陕西省荣复军人第二医院变压器增容改造答疑（第一次）
（项目编号：SCZD2026-CS-1337/001）

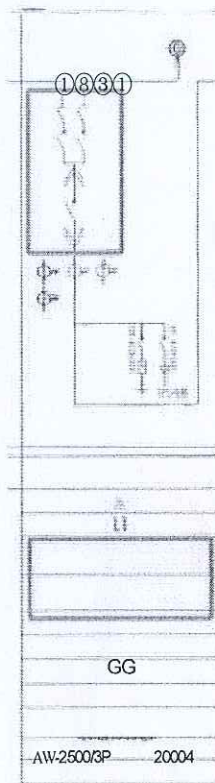
问题 4、如下图，低压进线柜 L1,图纸上画了两个隔离两个固定式断路器和一个抽屉式断路器，下面描述写了一个断路器和一个隔离开关（刀开关），上下不一致并且重复，请问如下图红色圈起来的部分是否可以报一台抽屉式框架断路器或者一台固定式断路器+一台刀开关，请明确？

答：上面是双头刀闸，下面是框架式断路器，这是双电源供电。
